FUNDACION VALLE LINDO, S.A

Por este medio yo DAVID FERNANDO TORRES SOLIS, panameño, casado, mayor de edad, Con cedula de identidad personal N° 6-41-1672. Representante legal de FUNDACIÓN VALLE LINDO, Registrada en (PERSONA JURIDICA) Folio N° 13999 con oficina en Avenida Carmelo Espadafora, Edificio Escotechi oficina principal, Corregimiento de Chitré, distrito de Chitré, Provincia Herrera, localizable en el teléfono 9960427 promotores del Estudio de Impacto Ambiental Categoría II RESIDENCIAL SIGLO XXI, hago entrega a la segunda información aclaratoria DEIA-DEEIA-AC-00193-2012-2021, del 20 de diciembre de 2021, correspondiente al proyecto RESIDENCIAL SIGLO XXI.

RESIDENCIAL SIGLO XXI

ANALISIS HIDROLOGICO E HIDRAULICO

RESTO LIBRE FINCA

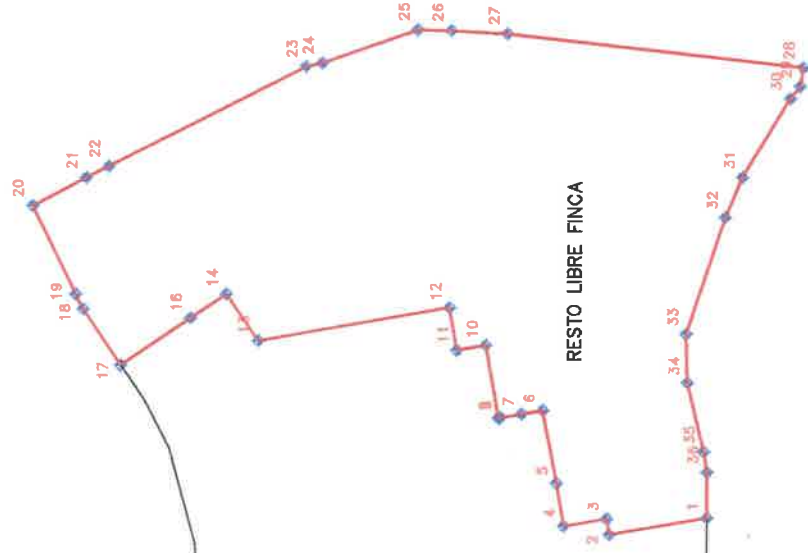
1. Respuesta pregunta 1 punto a. Las coordenadas del área libre de la finca 35783.79m² son las que presentamos a continuación:

Se aclara que según análisis hidrológico e hidráulico que las cunetas abiertas propuestas y los sistemas existentes de captar y conducir agua de escorrentías es buena y la apropiada siguiendo los lineamientos del Ministerio de obras Publicas diseñado para un coeficiente de escorrentía de .85 a.90 por lo que el en el proyecto no se requerirá que el área libre de la finca sea utilizada para la descarga de áreas pluviales.
